申請日期	年 月 日	戶別	4 樓 E 戶
------	-------	----	---------

E戶 建築平面圖(套上層樑)

客戶工程變更單

E戶 地坪材質範圍示意平面圖

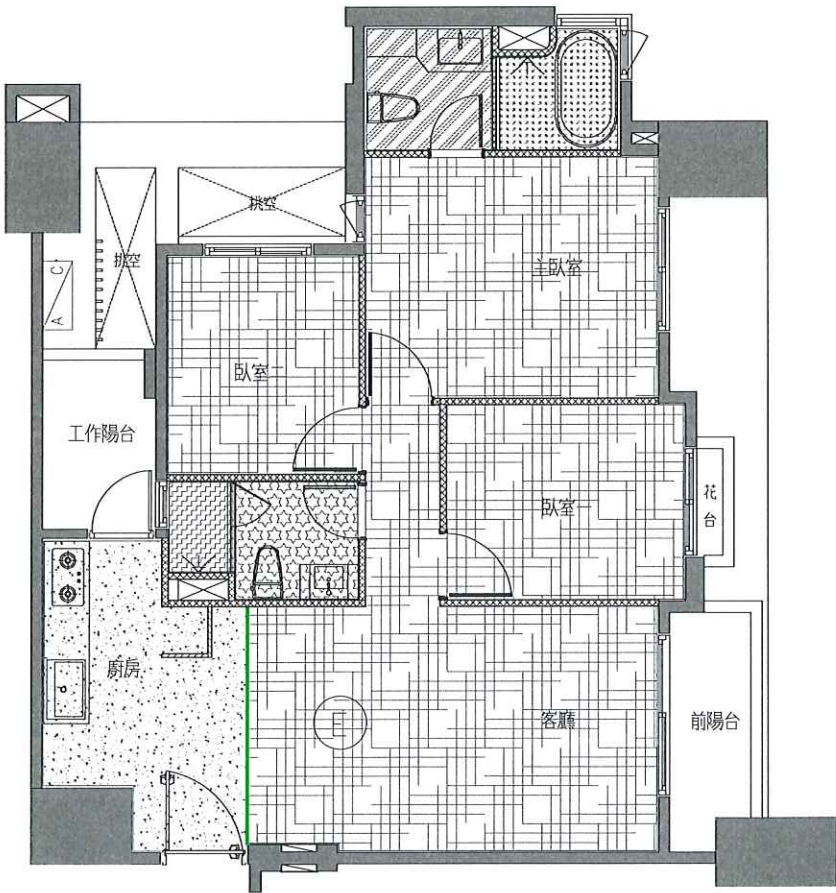
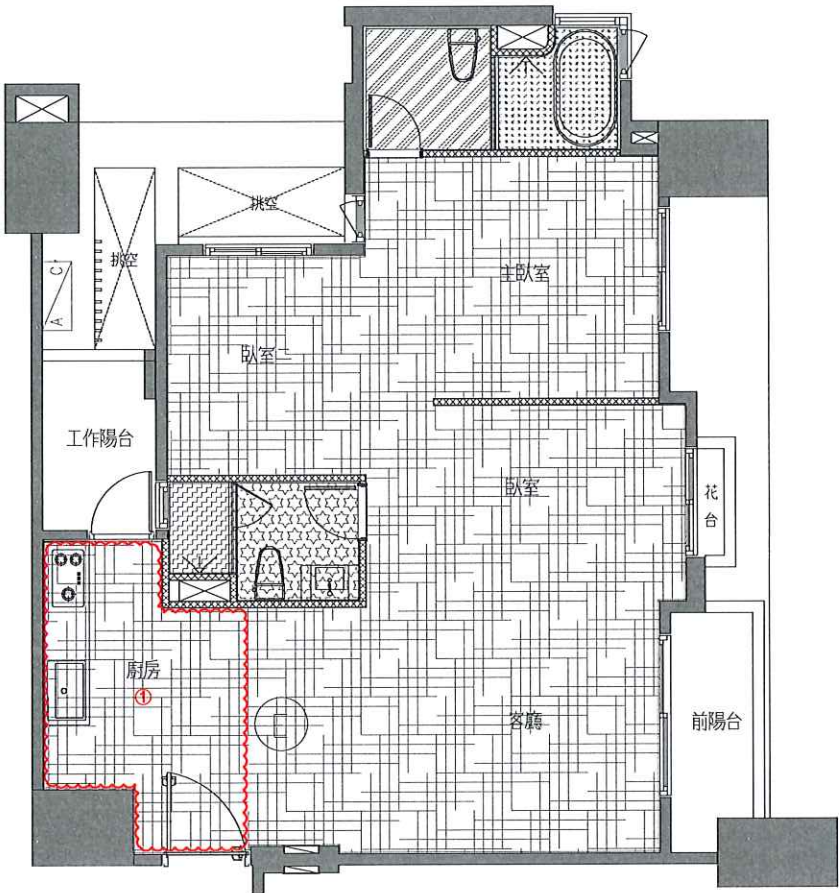
- 變更事項記錄：
- 1.玄關、廚房地磚全追減
 - a.追減防震工程
 - b.追加玄關、廚房木地板

E戶 插座及弱電位置示意平面圖

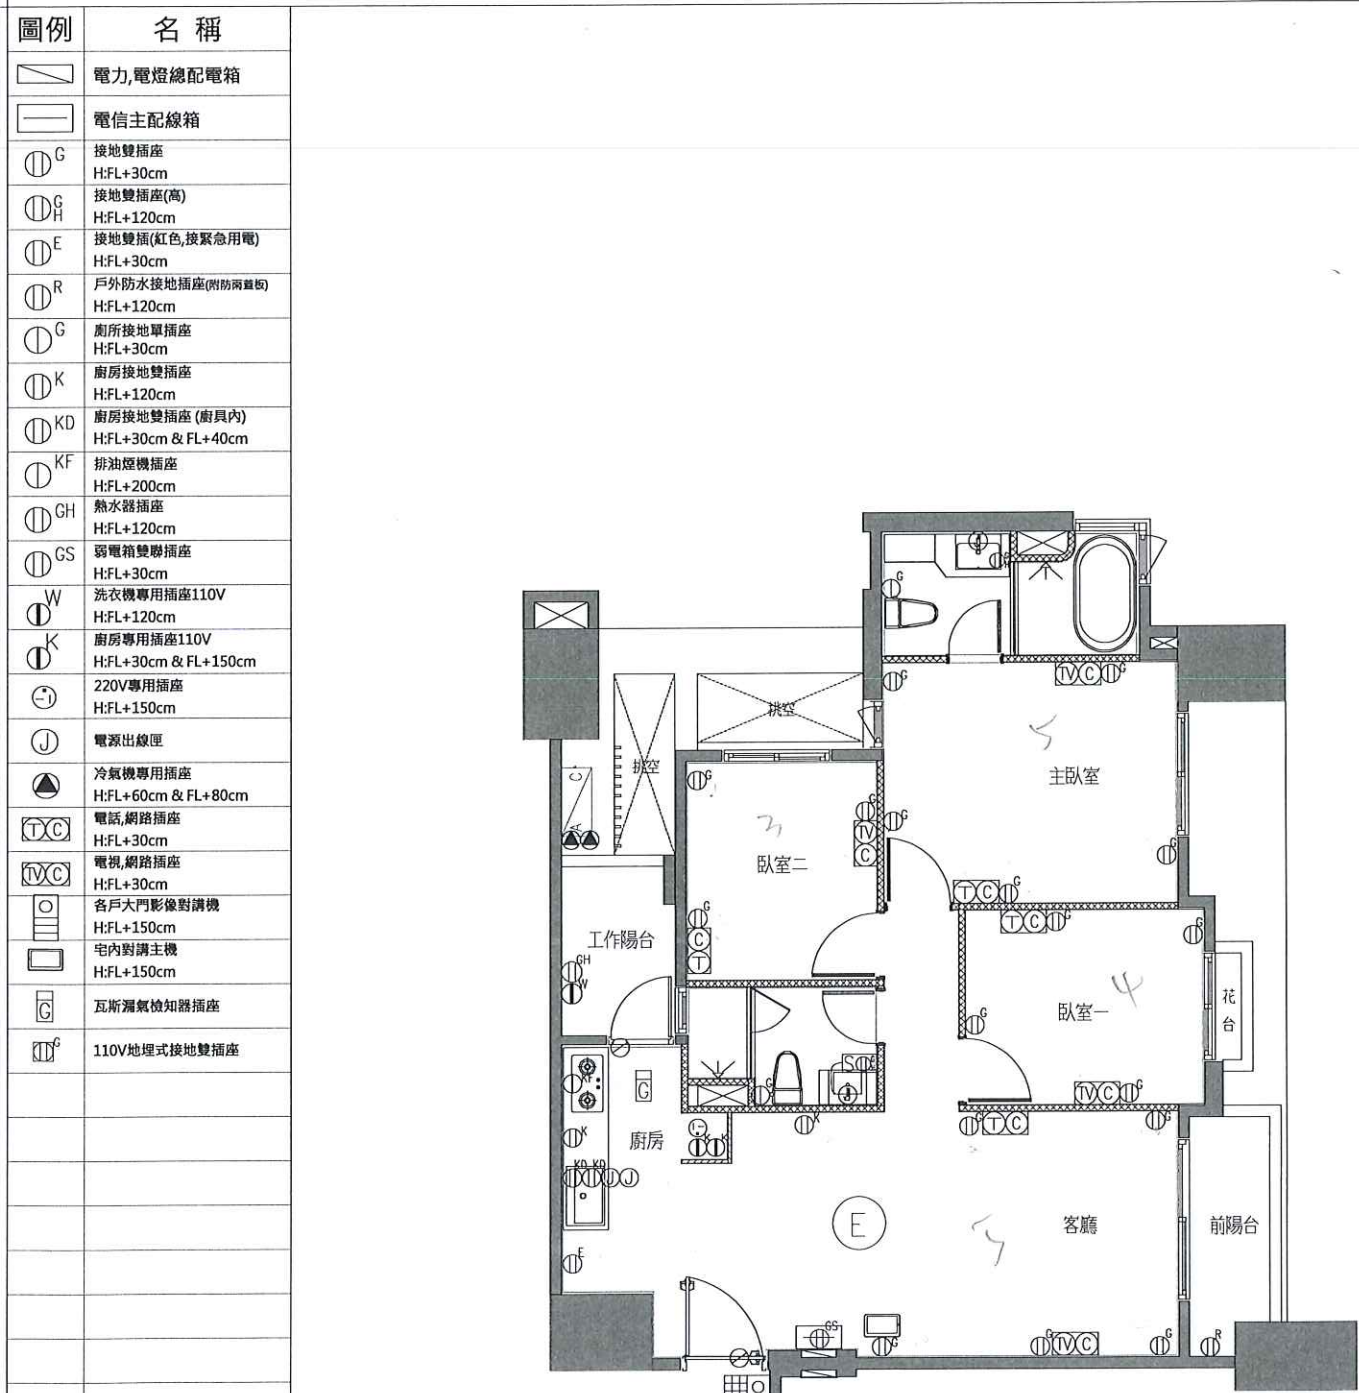
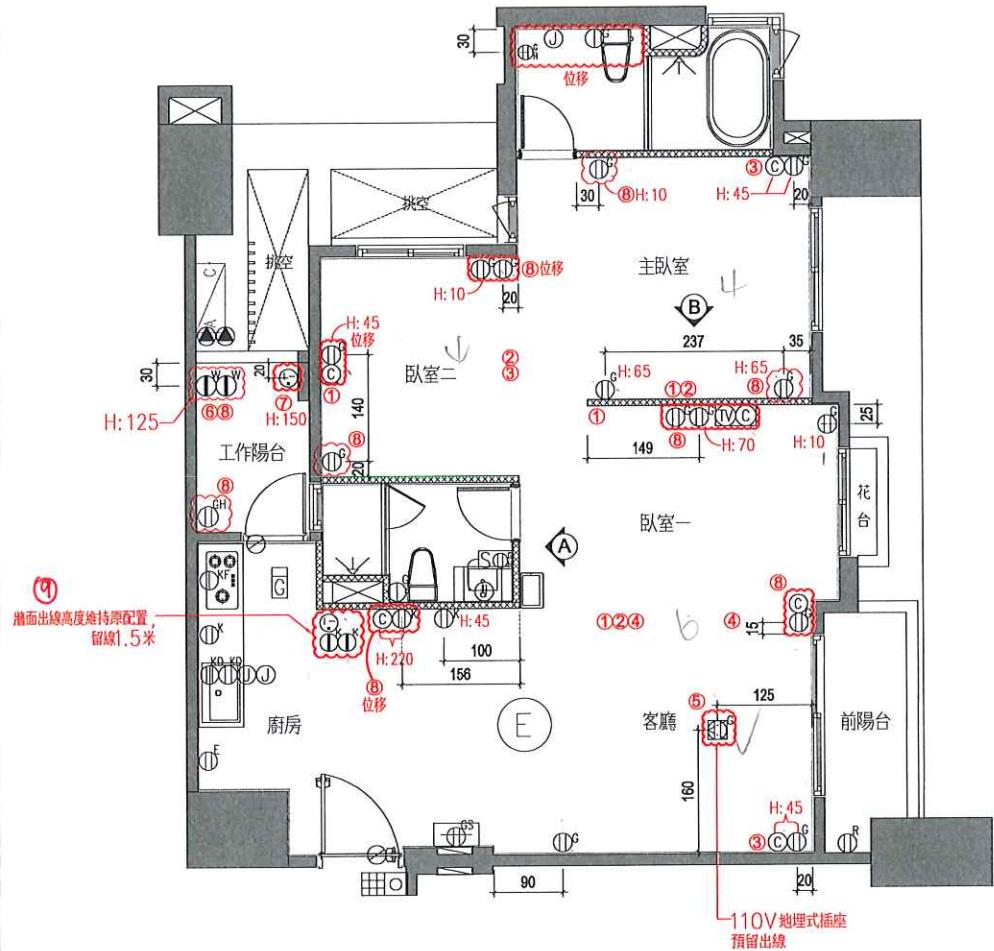
- 1.追減(T)電話x4
- 2.追減(C)網路x2
- 3.追減(TV)電視x3
- 4.追減110V插座x2
- 5.追加110V地埋式插座x1
- 6.追加110V專用插座x1
- 7.追加220V專用插座x1
- 8.插座或弱電位移
- 9.留線長1.5m x3

※位移&變更位置詳附圖所示

E戶 電燈開關及迴路示意圖(套上層樑)

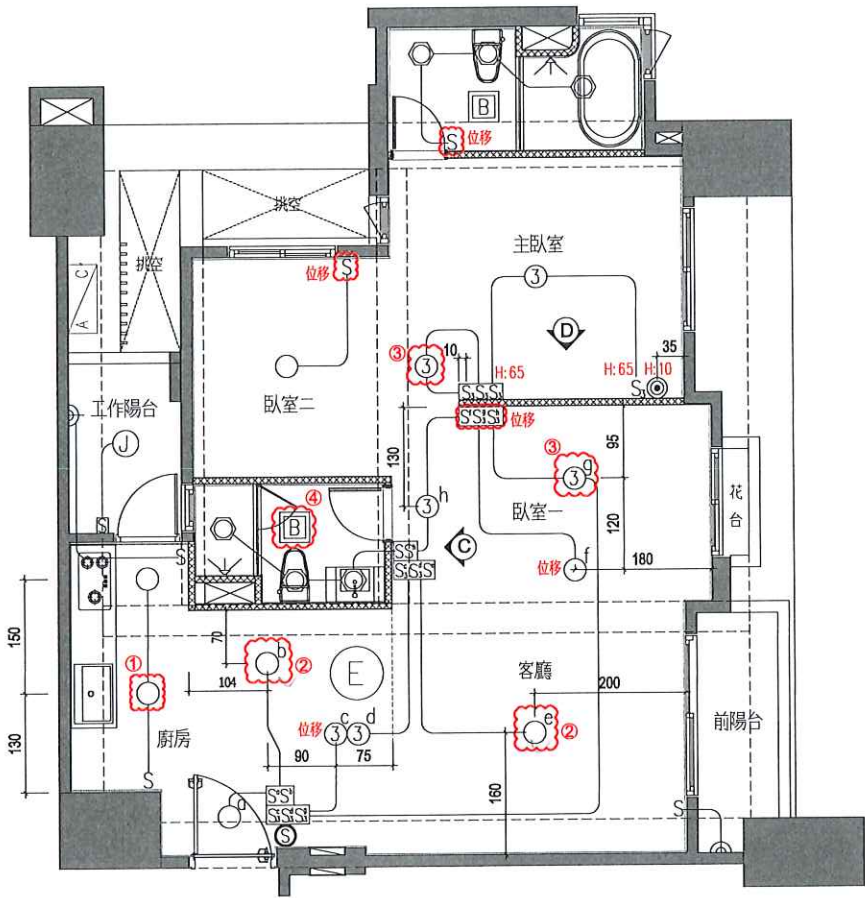
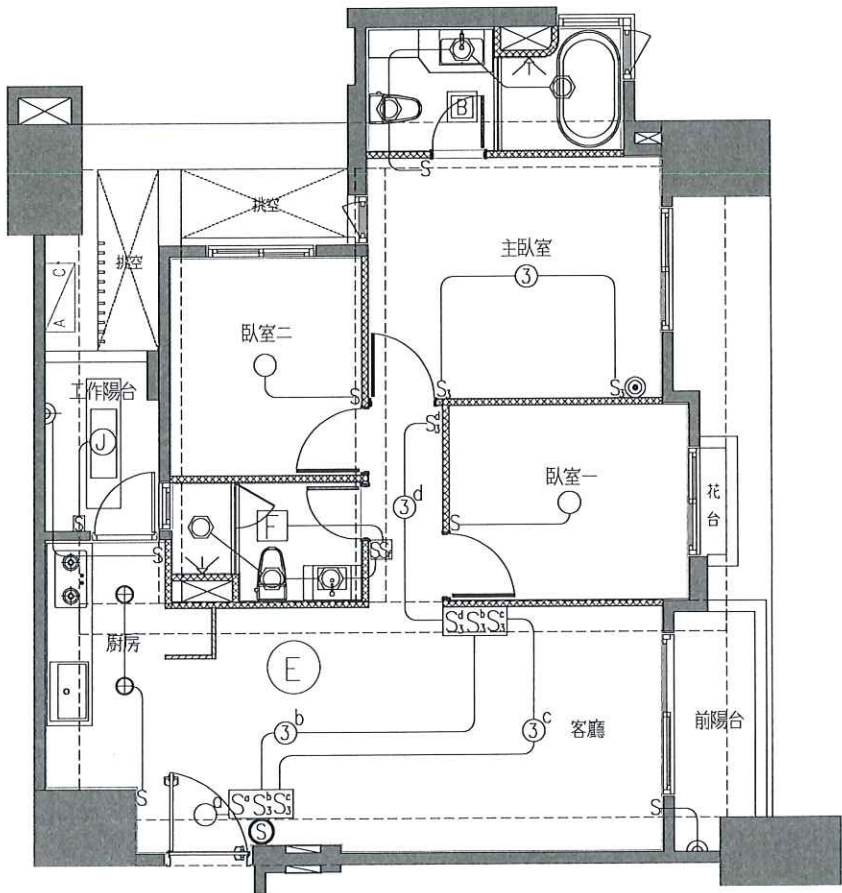
- 廚房追減燈具x2
a.頂板追加燈具出線口x1
- 單切燈具迴路追加x2
- 雙切燈具迴路追加x2
- 客浴抽風機變更為暖風機
a.追加暖風機220V迴路x1
b.抽風機開關取消

※位移&變更位置詳附圖所示

E戶 給水示意平面圖

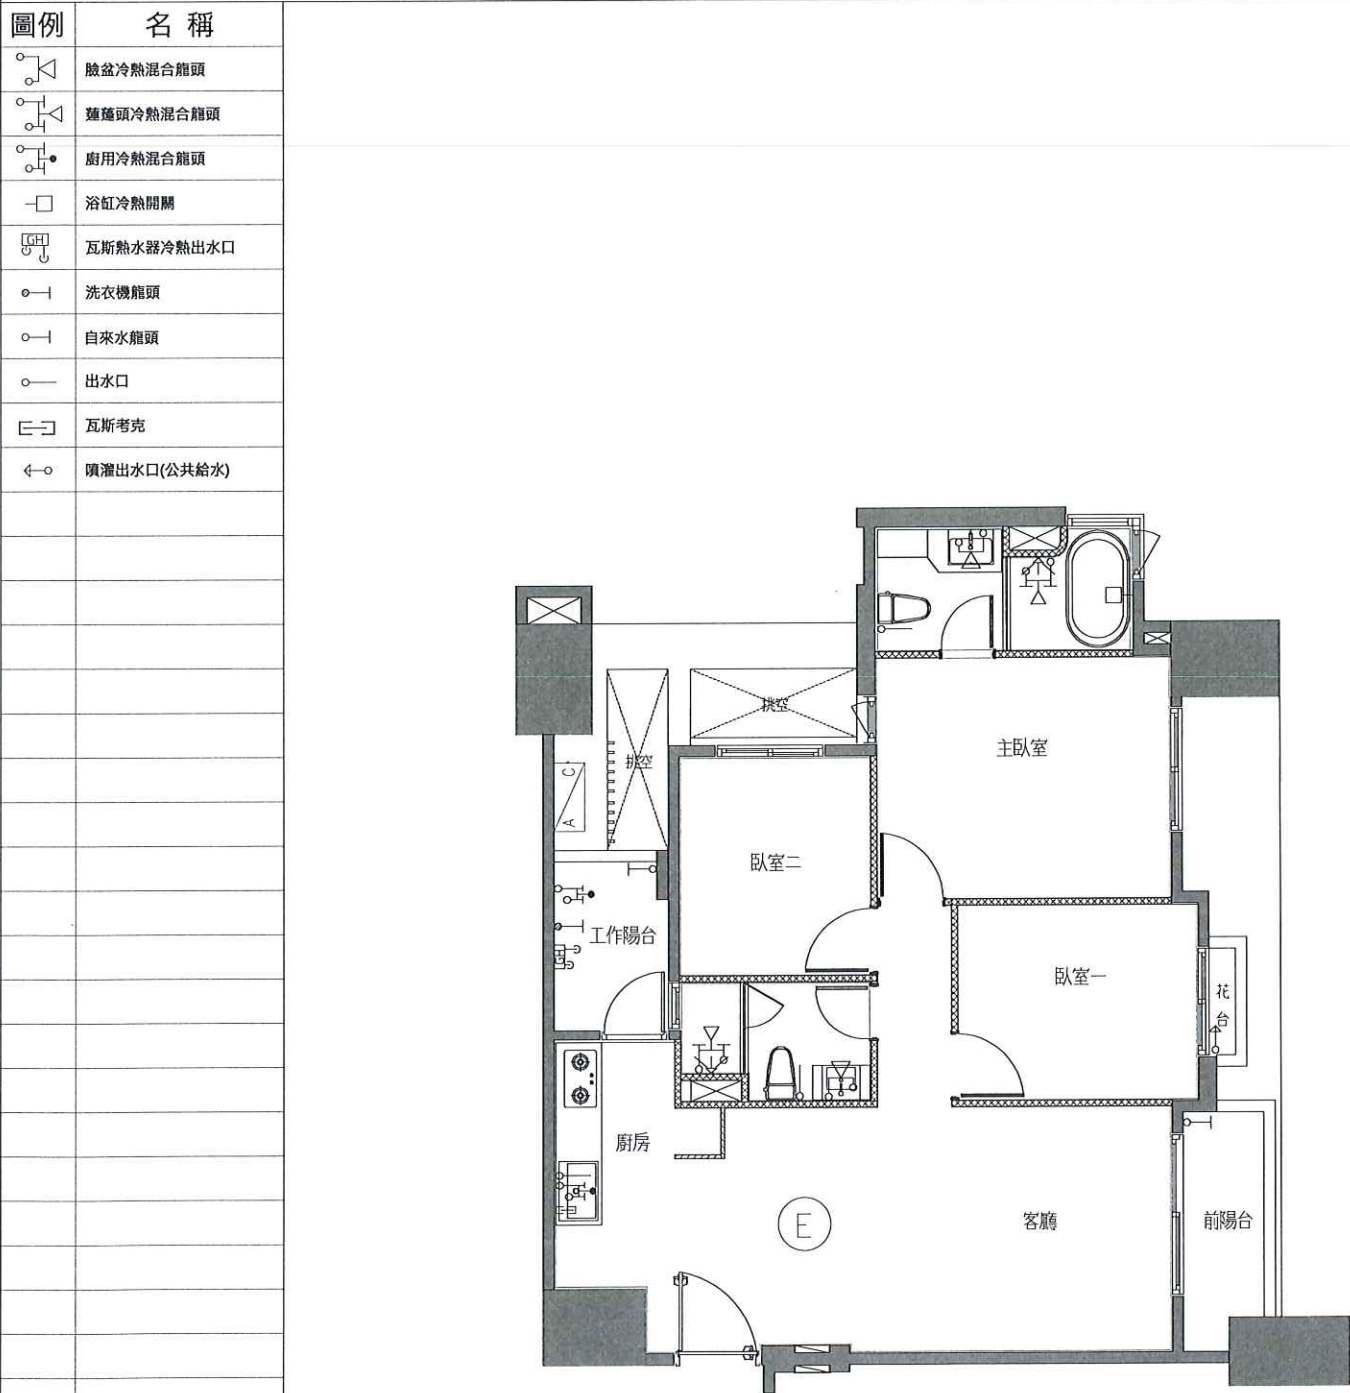
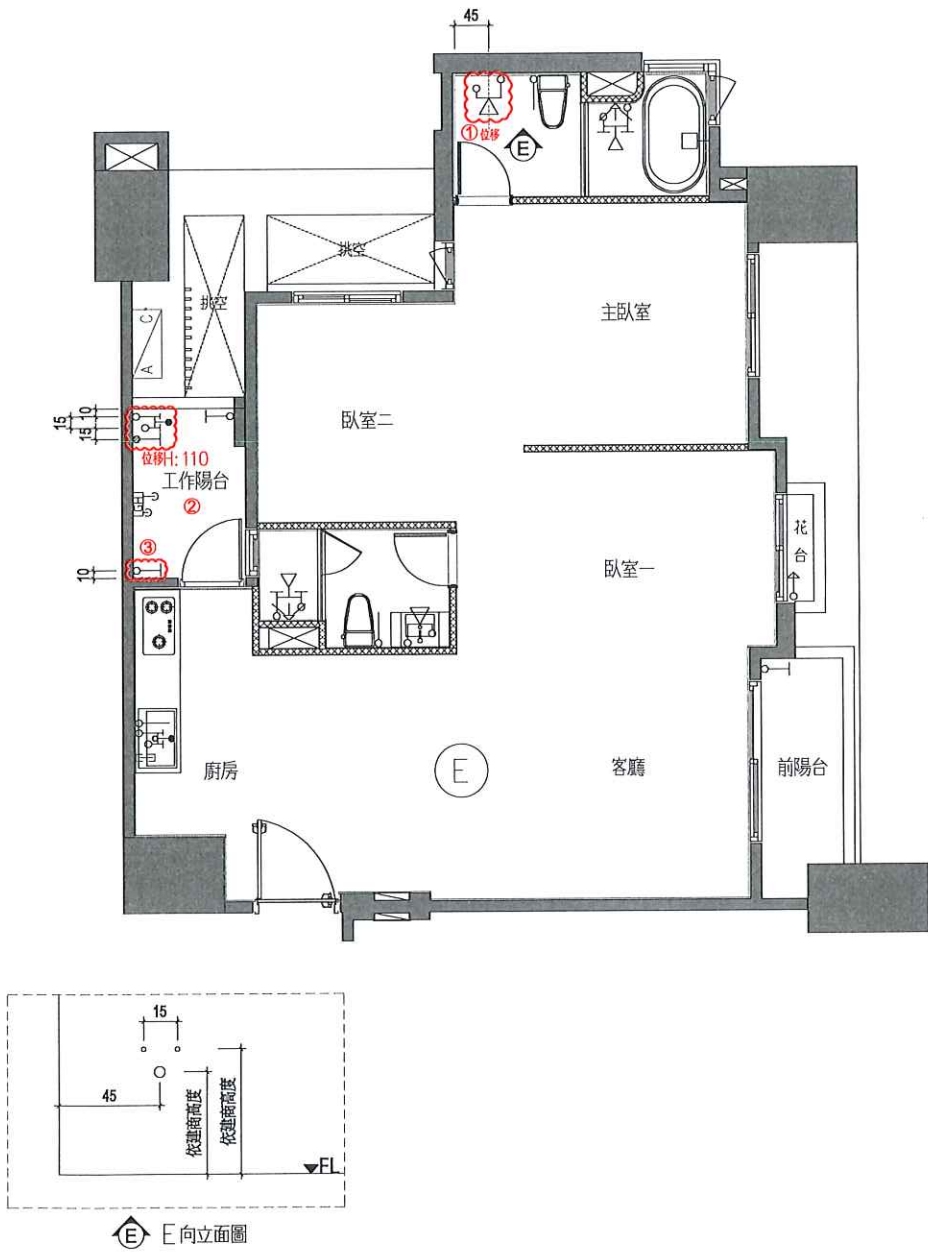
- 變更事項記錄：
- 1.主浴面盆給水位移
 - 2.工作陽台洗滌槽追減
 - 3.工作陽台追加自來水龍頭x1
 - a.洗衣機龍頭及冷熱混和龍頭位移

※位移&變更位置詳附圖所示

E戶 排水示意平面圖(套下層樑)

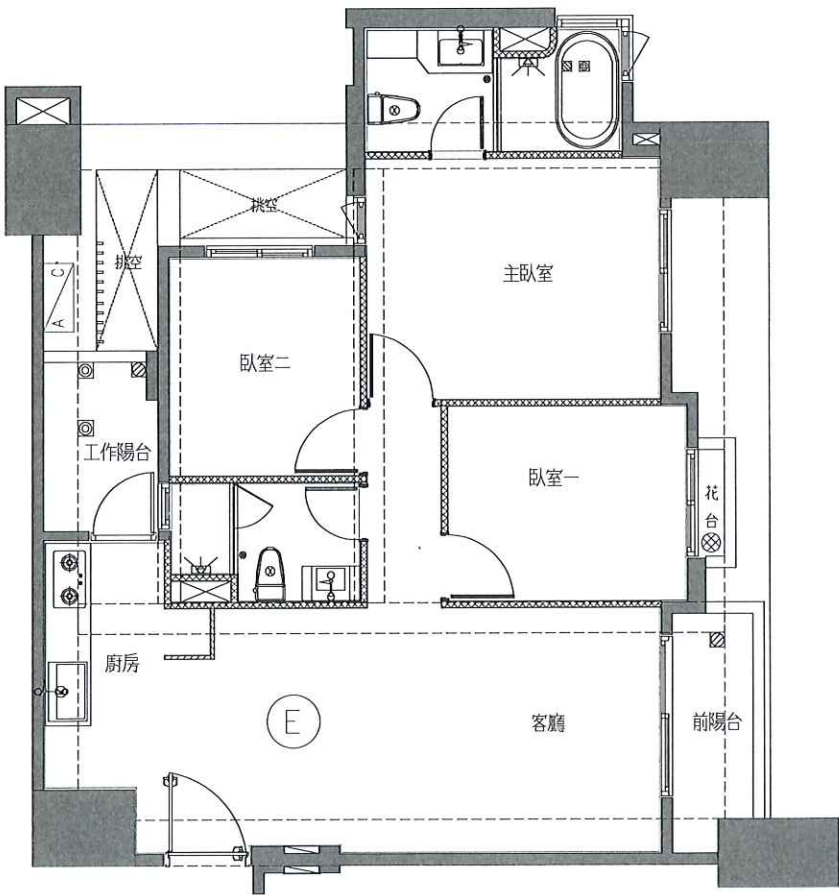
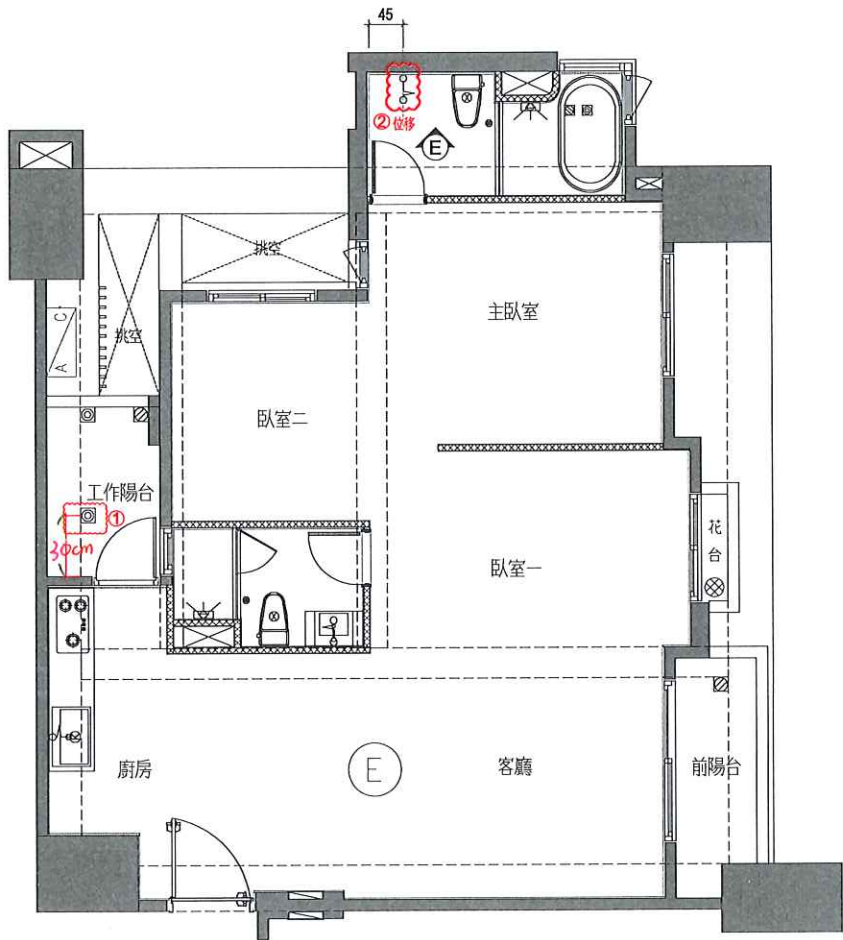
- 1.工作陽台排水孔位移
- 2.主臥室面盆排水位移

※位移&變更位置詳附圖所示
